Extrait du procès-verbal de la 292^e séance du Comité consultatif d'urbanisme tenue le 28 septembre 2020

PIIA – Construire un bâtiment à usage mixte résidentiel et commercial – 71, rue Wellington – District électoral de Hull-Wright – Cédric Tessier

Construire un bâtiment à usage mixte résidentiel et commercial

**Nouveau plan d'aménagement paysager - Rues Wright et Eddy
Pierre Martin et associés architectes – 4 septembre 2020
Projet « WE2 » 71, rue Wellington**

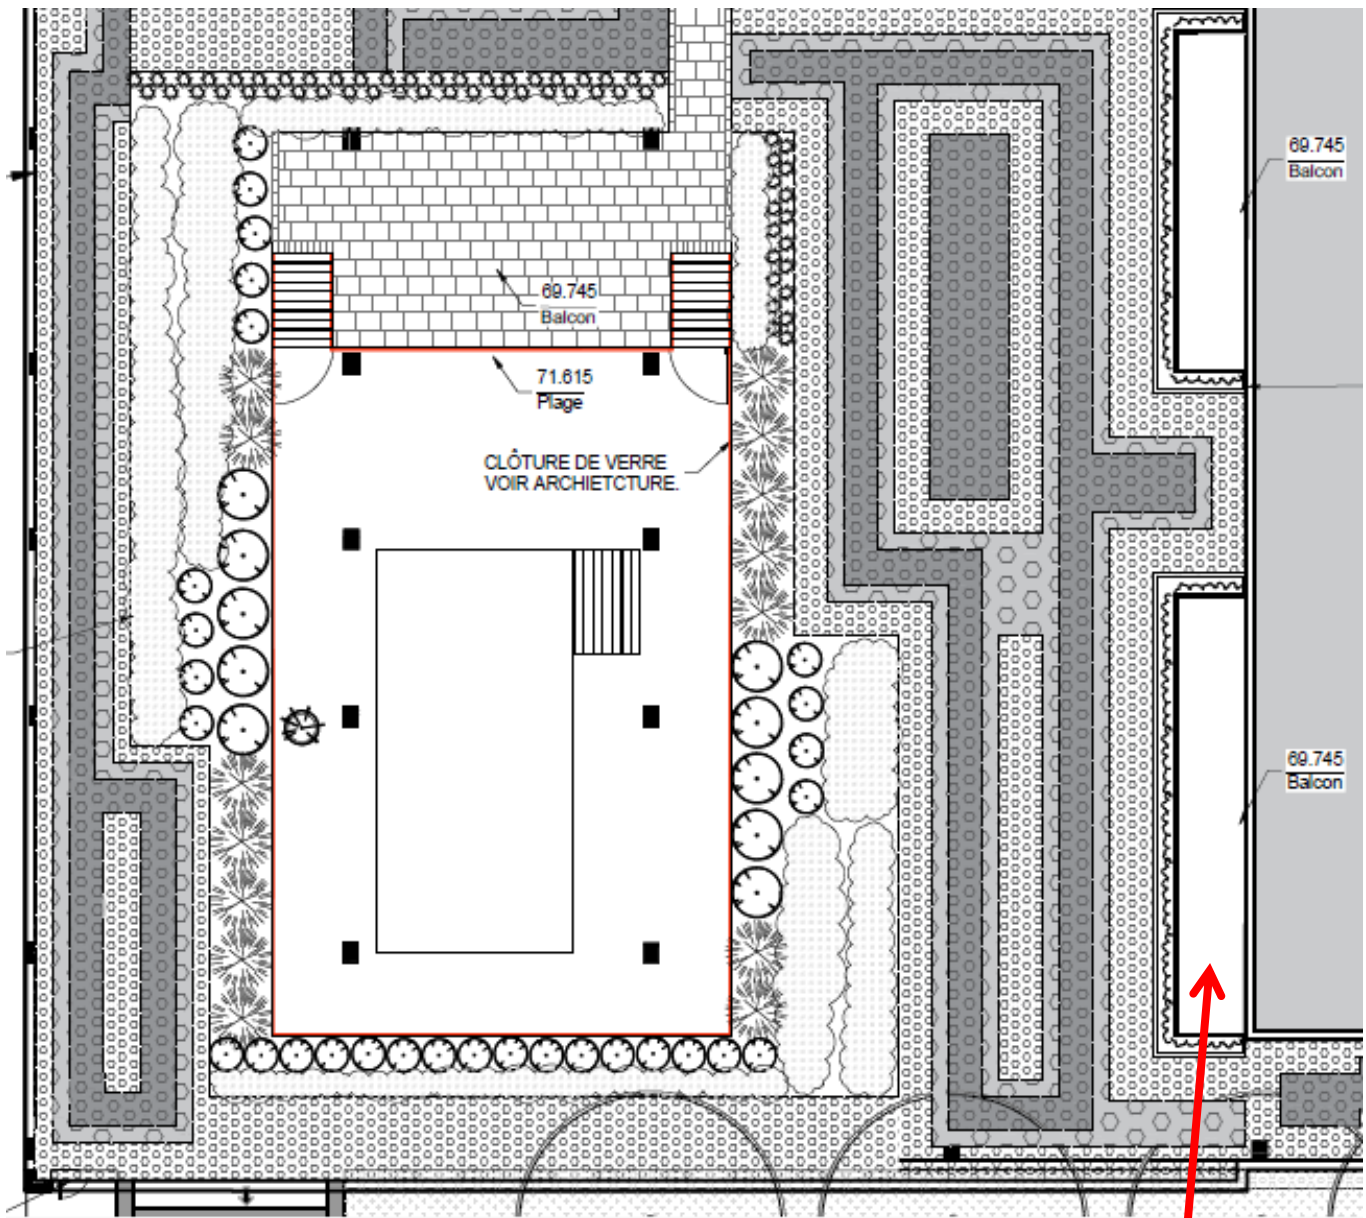
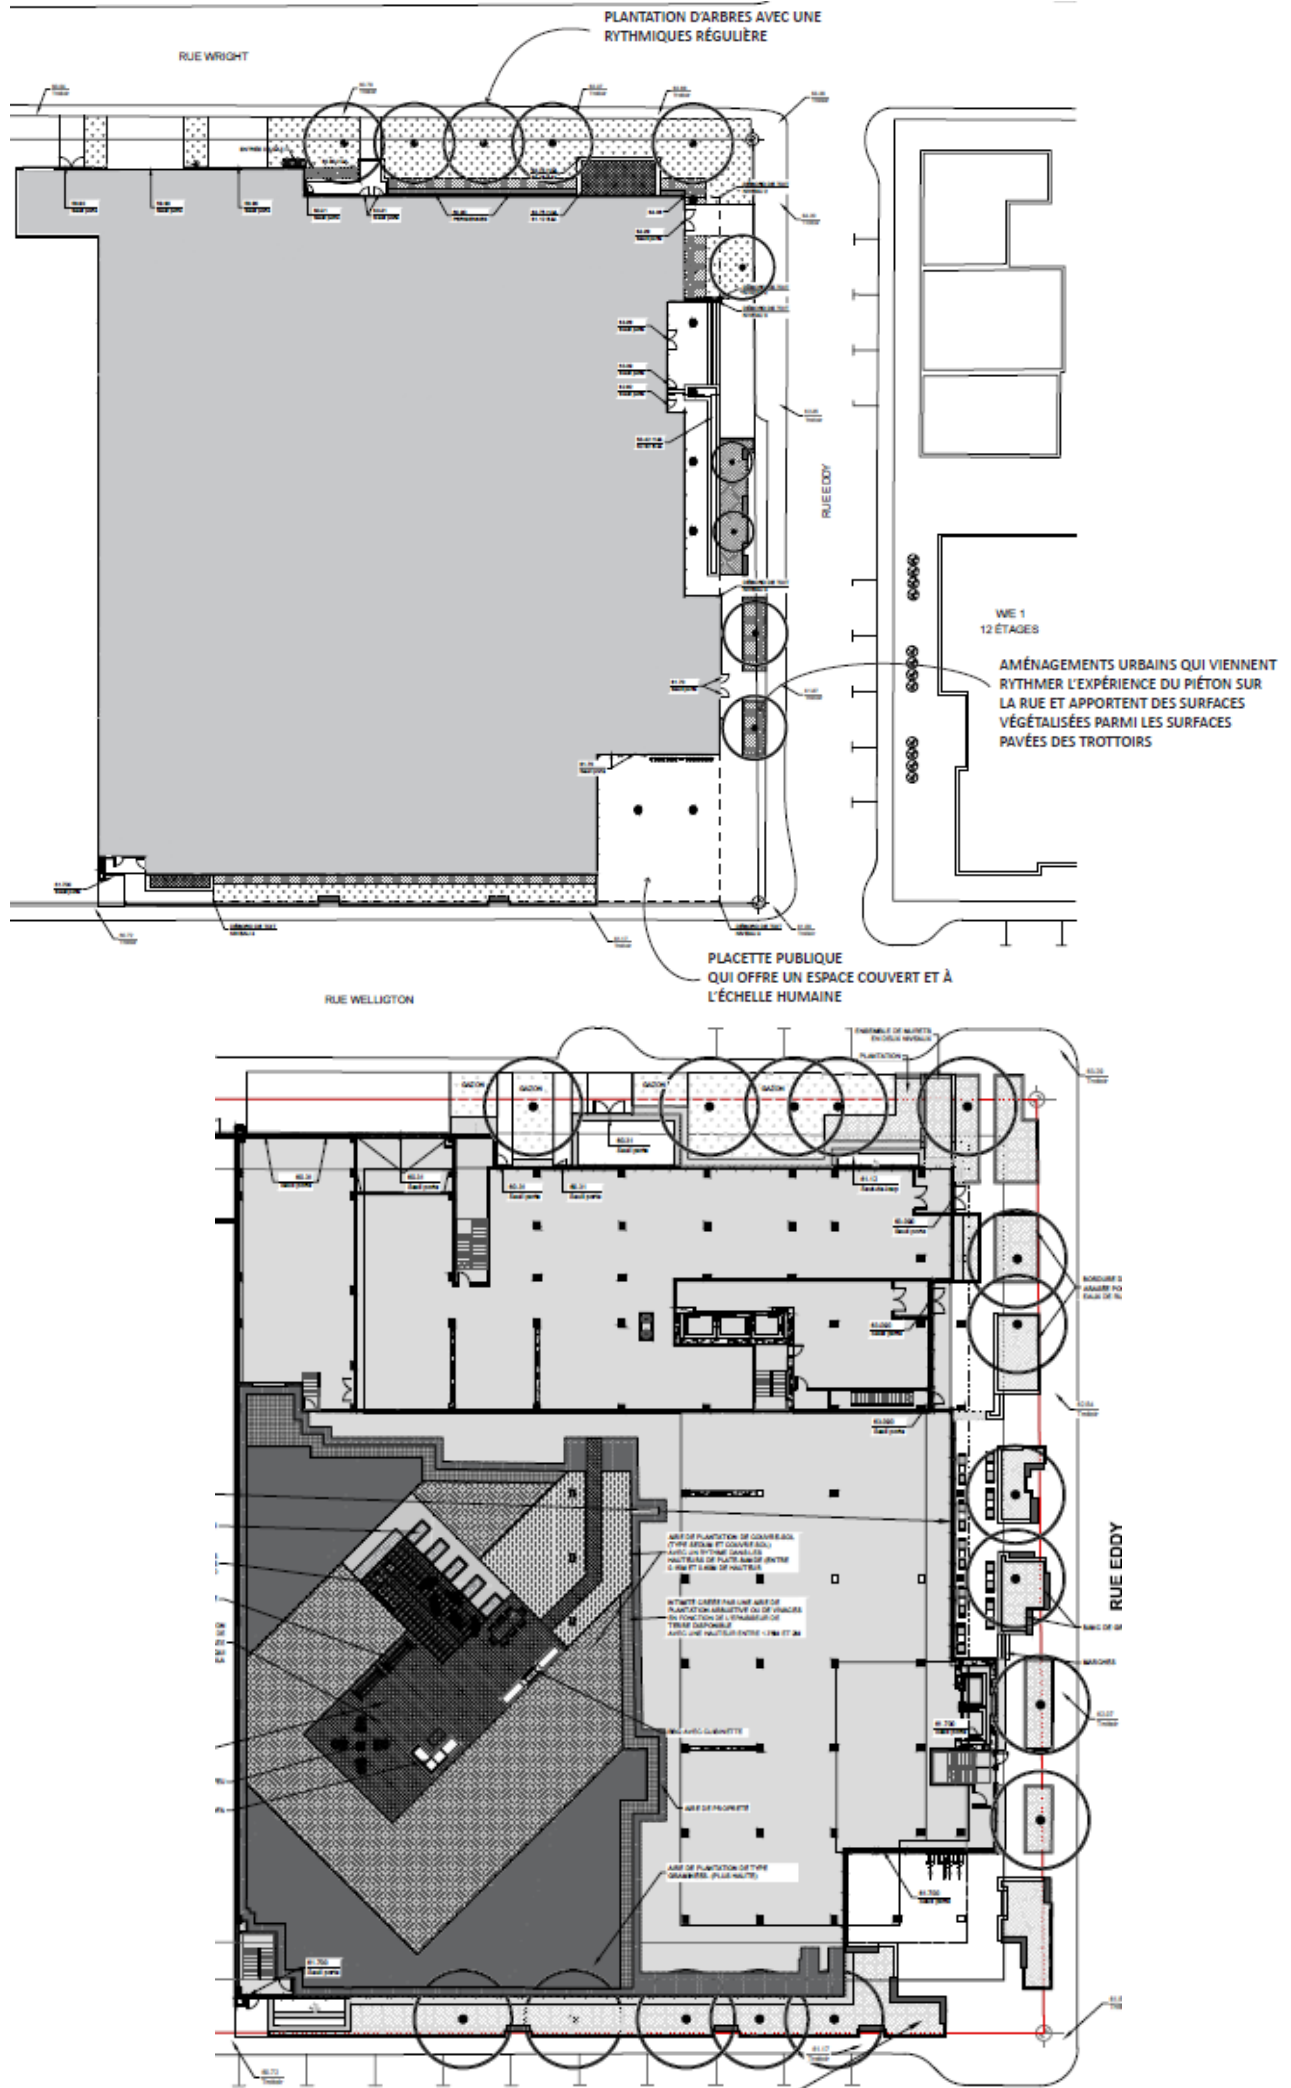
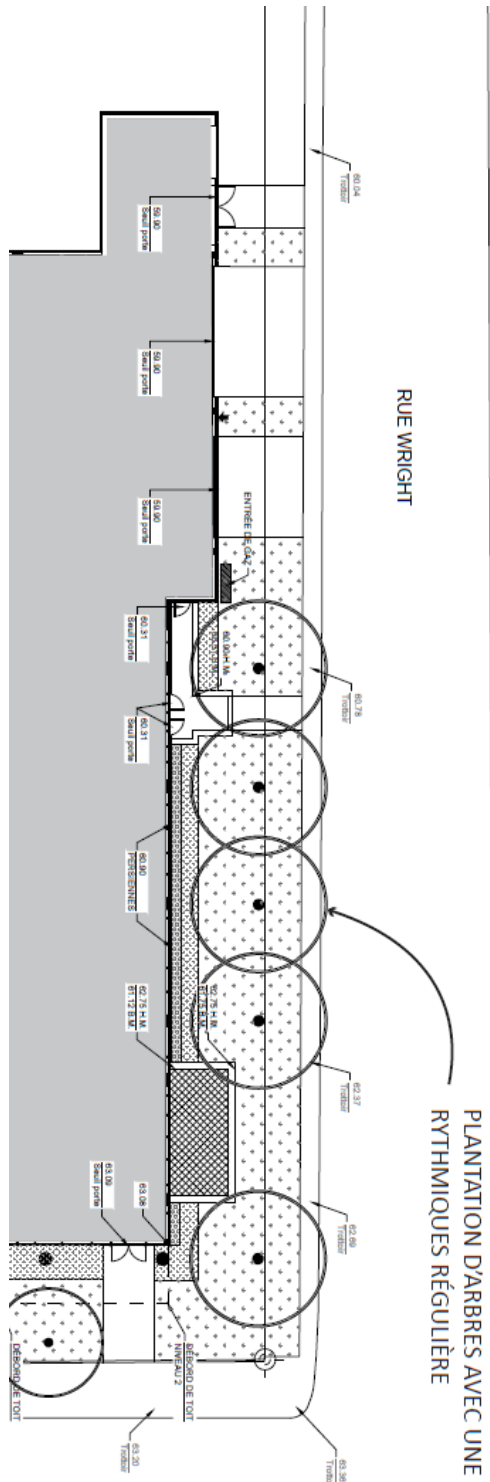
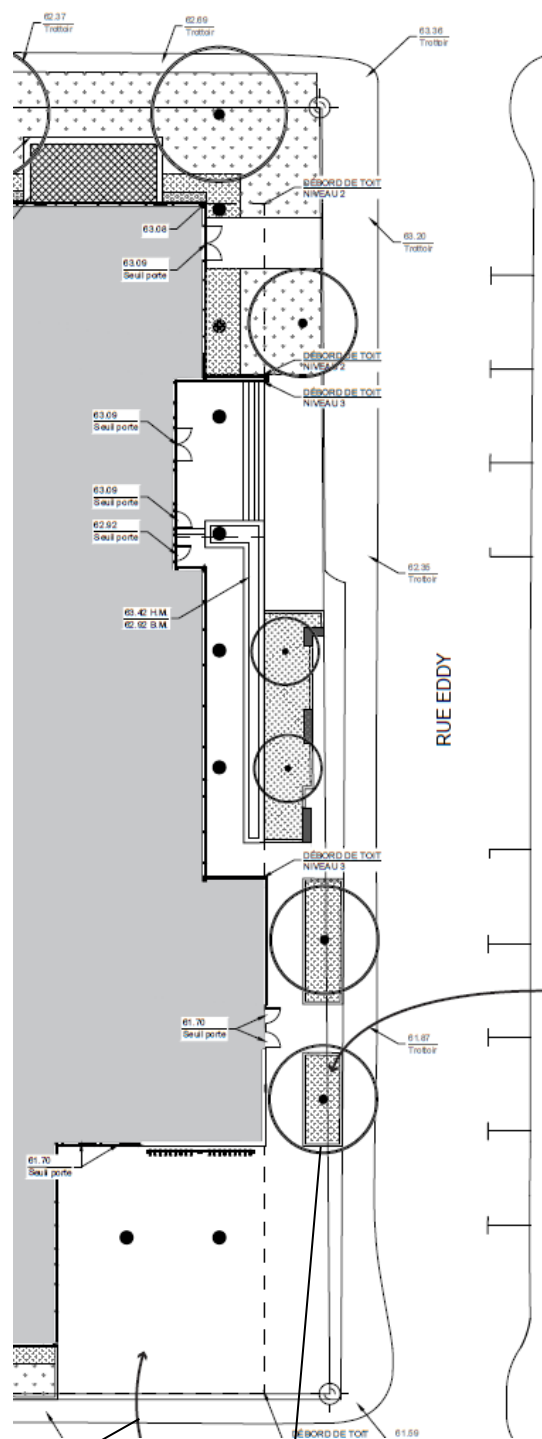
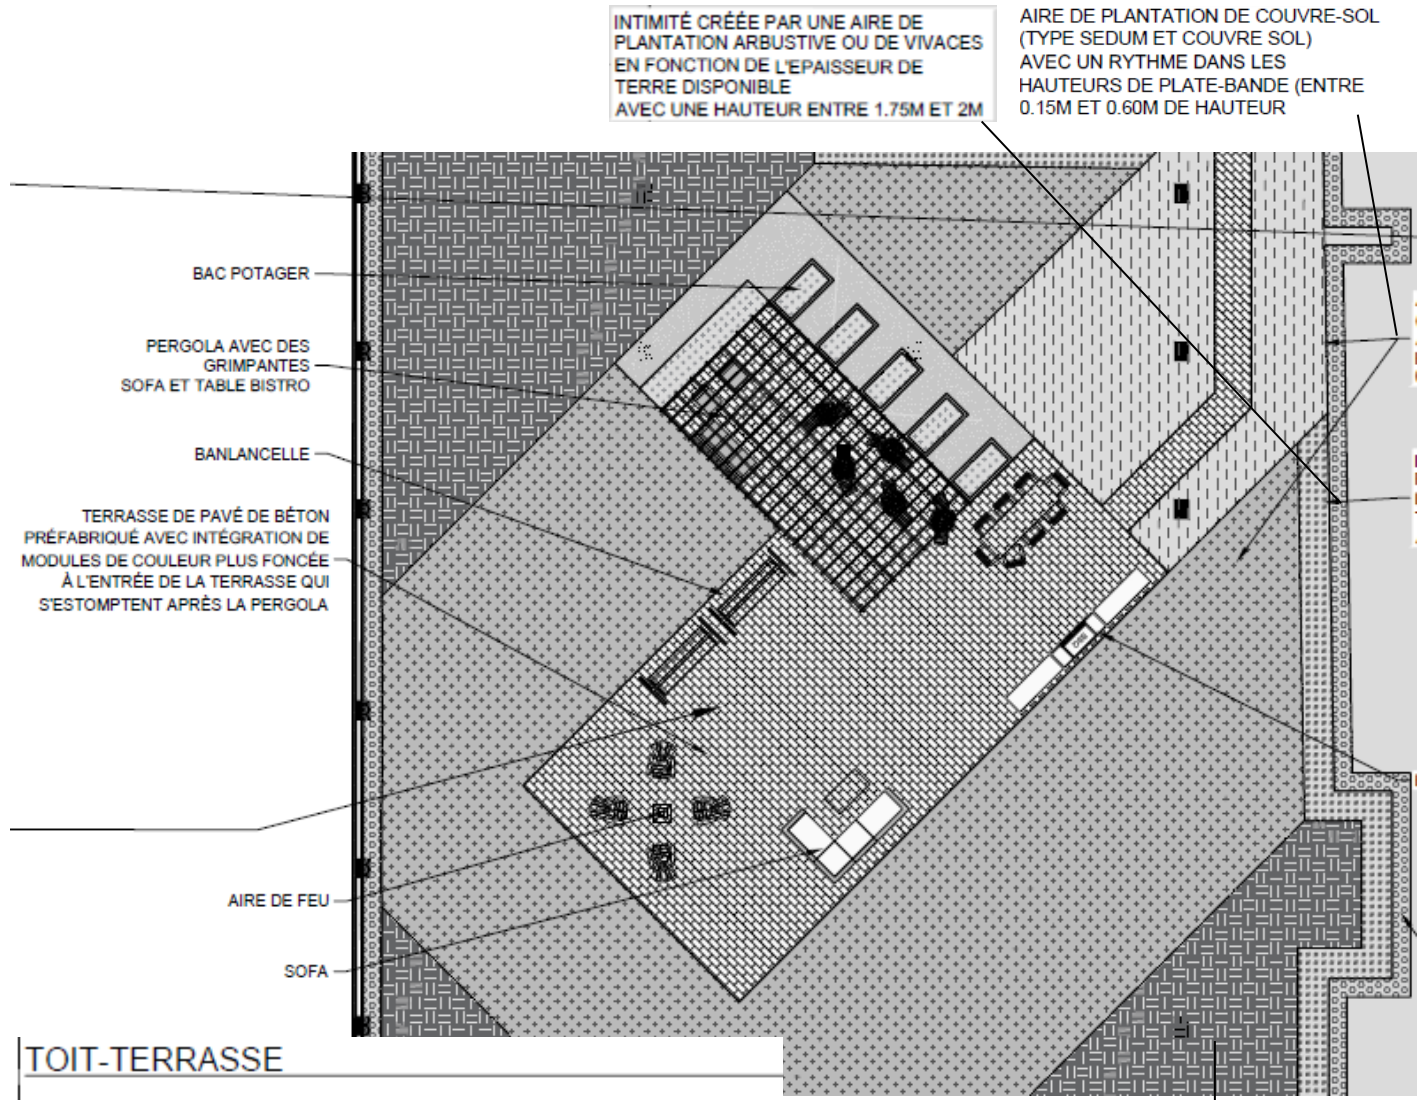
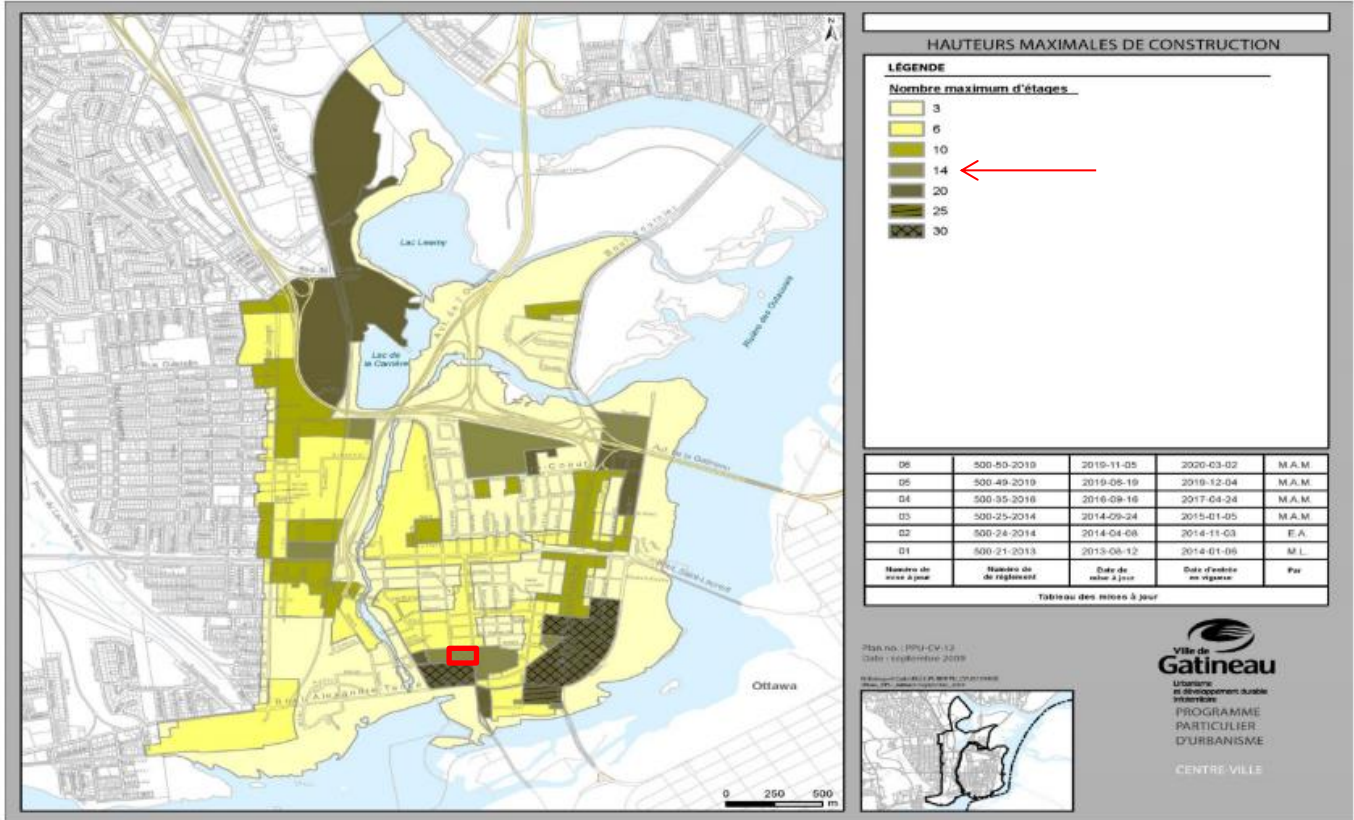
- Distinguer clairement sur la rue Eddy les matériaux de revêtement extérieur du rez-de-chaussée du reste du bâtiment;
 - Améliorer la qualité des aménagements sur la rue Eddy par des plantations régulières et des aménagements d'espaces publics en parvis et de type Plaza, à l'échelle humaine.

PLACETTE PUBLIQUE
QUI OFFRE UN ESPACE COUVERT ET À
L'ÉCHELLE HUMAINE

AMÉNAGEMENTS URBAINS QUI VIENNENT
RHYTHMER L'EXPÉRIENCE DU PIÉTON SUR
LA RUE ET APPORTENT DES SURFACES
VÉGÉTALISÉES PARI MI LES SURFACES
PAVÉES DES TROTTOIRS

Les deux entrées principales seront marquées par des bacs de plantation en béton comprenant des bancs de granite. La linéarité et la volumétrie seront les caractéristiques mises de l'avant dans l'aménagement, en référence au W/E 1 de l'autre côté de la rue. Les autres zones de plantation serviront à souligner l'architecture et à créer une transition harmonieuse entre le bâtiment et le trottoir.

**Extrait de l'étude d'accélération des vents
Gradient Microclimate Engineering Inc. – 19 août 2013
Projet « WE2 » 71, rue Wellington**

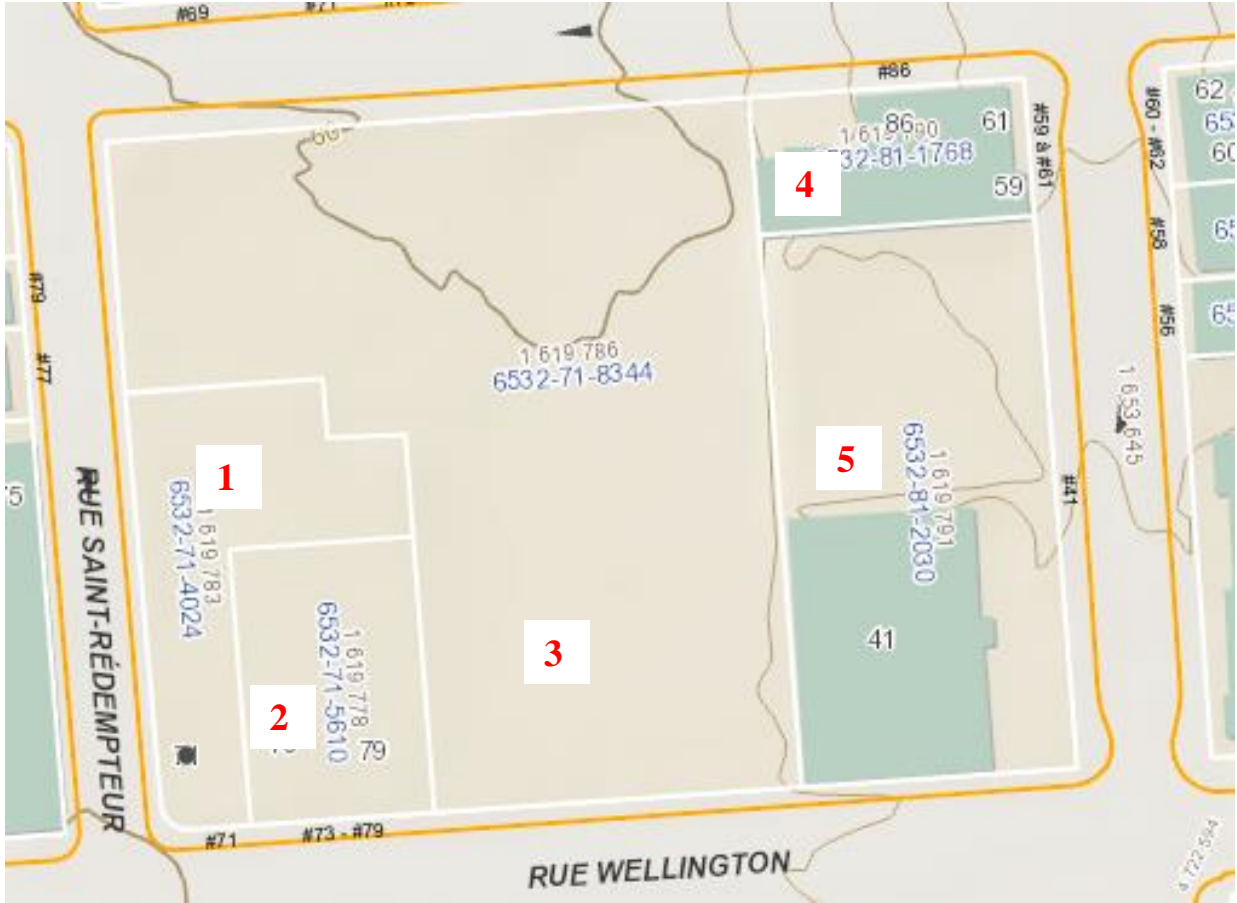
- Wind comfort at entrances and pedestrian sidewalks along Rue Eddy and Rue Saint-Rédempteur are expected to be suitable for the anticipated uses without mitigation. Specifically, the low podium areas and the sidewalks along Rue Saint-Rédempteur are expected to be suitable for sitting, standing or strolling throughout the year.

- Wind conditions along Rue Wright and Rue Wellington will be not suitable for the activities that require prolonged sitting or standing.
- The public plaza planned at the intersection of Rue Wellington and Rue Eddy will require wind mitigation to create suitably calm conditions. Mitigation in the form of minimum 2.4 m tall wind breaks will be required spanning along the west and partly along the south side of the space. These wind breaks can take the form of architectural barriers or dense landscaping elements.

- Les conditions sur le rue Wellington et Wright ne sont pas convenable aux activités nécessitant une longue période assis ou debout sur place.
- La place publique planifiée à l'intersection des rues Wellington et Eddy requiert des aménagements pour mitiger les impacts par l'installation de barrières d'au moins 2,4 m de haut le long du côté ouest et une partie du côté sud de la place. Une végétation dense est acceptable. Toutefois, la nouvelle proposition est exempte de côté ouest.
- Les autres éléments soulevés ne s'appliquent pas à la nouvelle proposition.
